监 理 通 知 单

工程名称：安徽宣城中鼎分布式光伏发电项目

编号：ZHD-CZH-TZ-006

事由：关于屋顶桥架材料质量问题事宜

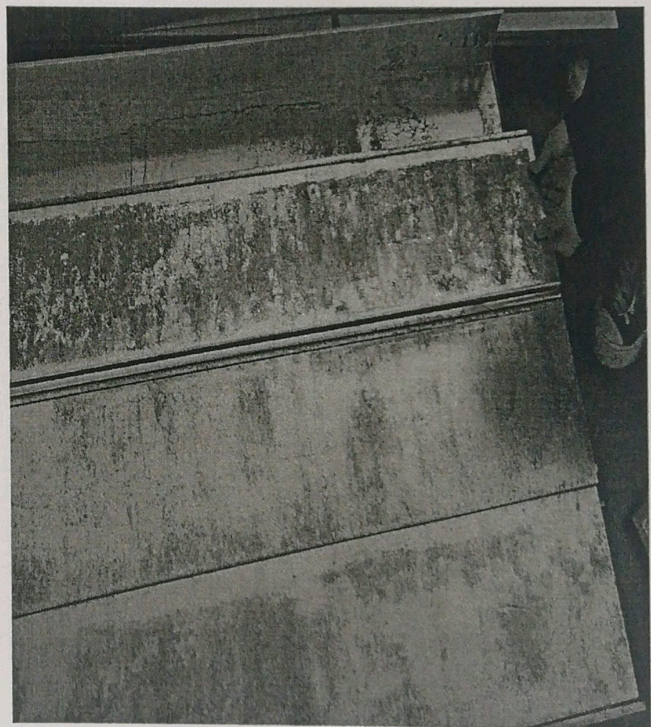
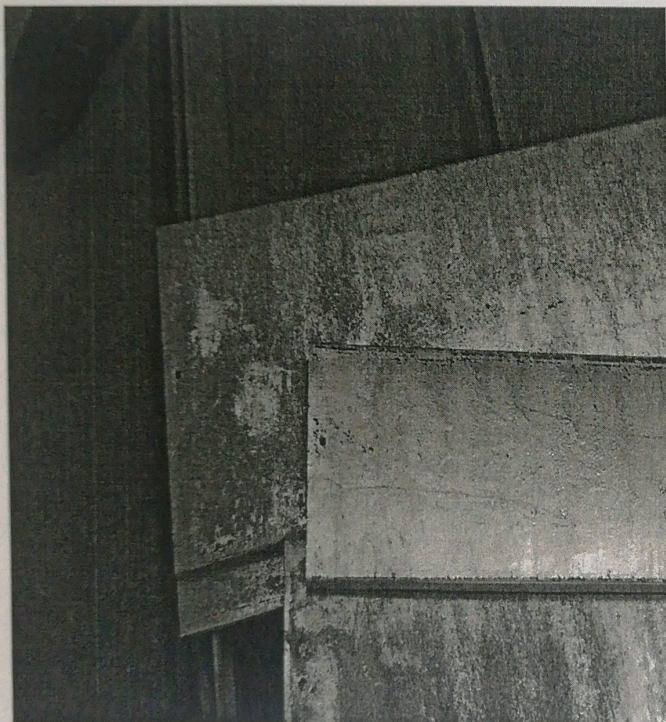
经检查发现你单位在屋面桥架安装后经过几次淋雨，桥架热镀锌面层出现严重返碱、锈斑等材料质量问题。

以上问题要求总包单位严格检查已安装完成桥架存在的上述材质问题做更换整改处理，三日内回复监理部复查。
